改善箇所説明図①

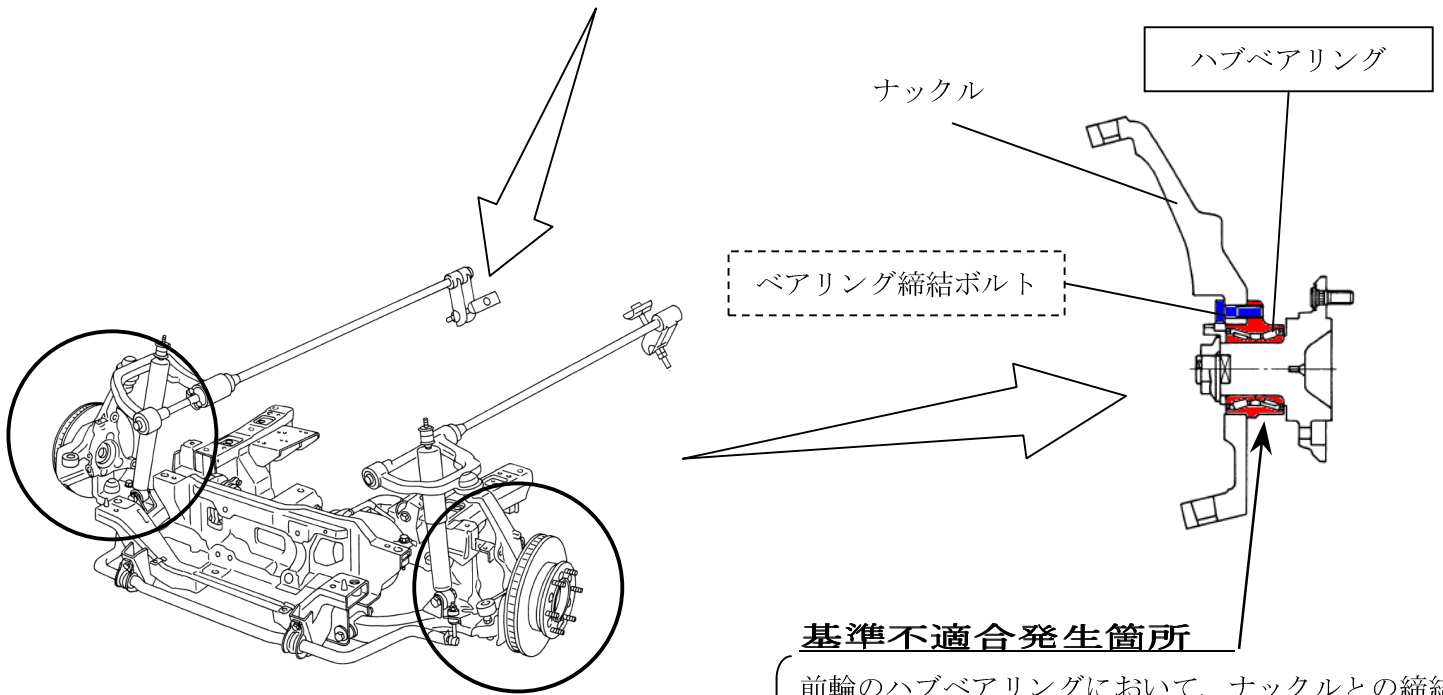
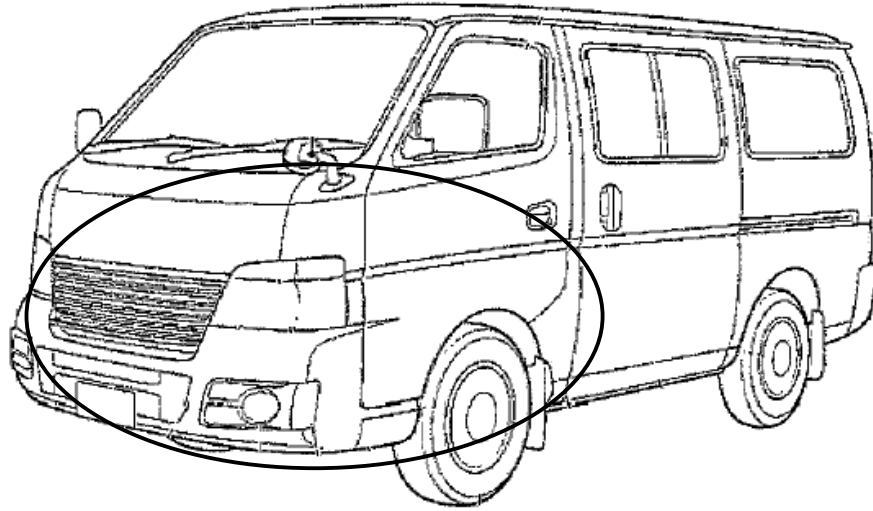
基準不適合発生箇所

前輪のハブベアリングにおいて、ナックルとの締結ボルトの締付力が大きいものがあり、当該ベアリングが変形しているものがある。そのため、そのままの状態で使用を続けると、当該ベアリング内部が損傷して走行中に異音が発生し、最悪の場合、当該ベアリングが破損して車輪が傾き、走行不能に至るおそれがある。

改善の内容

全車両、ベアリングのがたを点検し、がたが交換基準より大きいものは、当該ベアリングを新品と交換し締結ボルトを適切な締付力で組付ける。がたが交換基準内のものは、締結ボルトを適切な締付力で再組付けする。
